1.1 CONCEPTO TÉCNICO No. CT:	6924
1.2 ÁREA:	Técnica y de Gestión
1.3 COORDINACIÓN:	Investigación y Desarrollo
1.4 REFERENCIA CRUZADA RADICADO FOPAE:	2013ER7050
1.5 RESPUESTA OFICIAL No.	RO-63518

2.1 SOLICITANTE:	CURADURÍA URBANA No. 4
2.2 PROYECTO:	"Vivienda Moreno"
2.3 LOCALIDAD:	18. Rafael Uribe Uribe
2.4 UPZ:	55. Diana Turbay
2.5 BARRIO O SECTOR CATASTRAL:	Diana Turbay
2.6 DIRECCIÓN:	Carrera 5 Bis A # 48R- 20 Sur
2.7 CHIP:	AAA0010LJNX
2.8 MANZANA CATASTRAL:	09
2.9 PREDIO CATASTRAL:	14
2.10 ÁREA (Ha):	0.0072 (*)
2.11 FECHA DE VISITA:	Mayo 22 de 2013

Figura No. 1. Localización General del proyecto ubicado en la Carrera 5 Bis A 48R 20 Sur, en el Plano Normativo de Amenaza por Remoción en Masa del POT (Decreto 190 de 2004), el cual se encuentra en *Amenaza Media*.

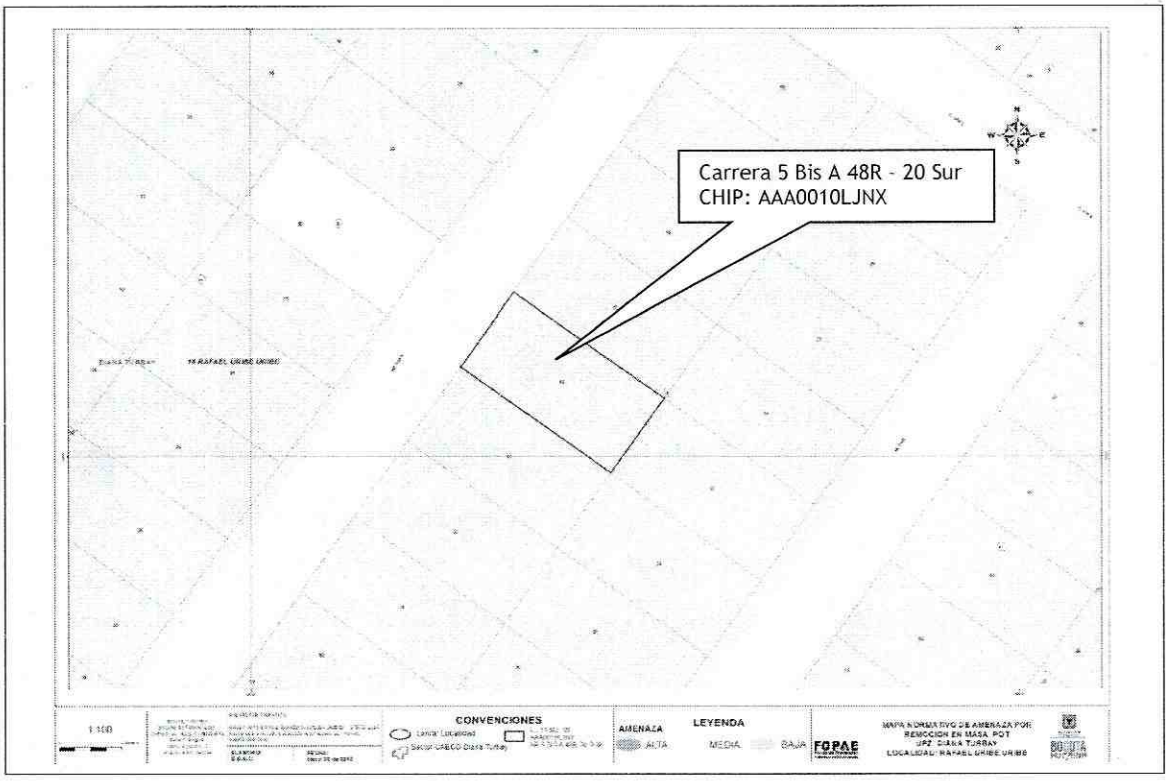
Conforme con el plano normativo de "Amenaza por Remoción en Masa" del Plan de Ordenamiento Territorial de Bogotá – POT, el sector del proyecto ubicado en la Carrera 5 Bis A 48R 20 Sur, de la Localidad de Rafael Uribe Uribe, se encuentra en una zona de AMENAZA MEDIA por procesos de remoción en masa (Figura 1).

Fotografía No. 1. Predio en donde se desarrollará el proyecto, ubicado en la Carrera 5 Bis A 48R 20 Sur, de la Localidad de Rafael Uribe Uribe.

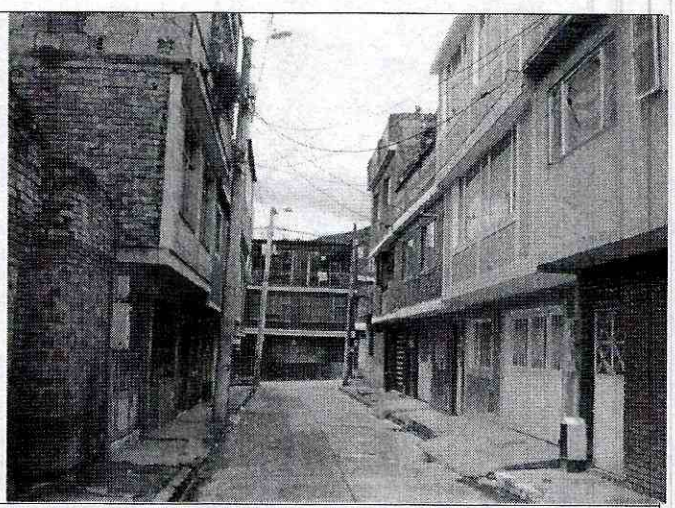
En el momento de la visita, en el predio objeto del presente concepto técnico, se encontró una construcción de tres pisos (sin cubierta en el último piso), posiblemente en mampostería simple y parcialmente confinada, la cual ocupa toda el área del predio y sin evidencias de afectación por procesos de remoción en masa activos que involucren el área del proyecto (Fotografías 1 y 2).
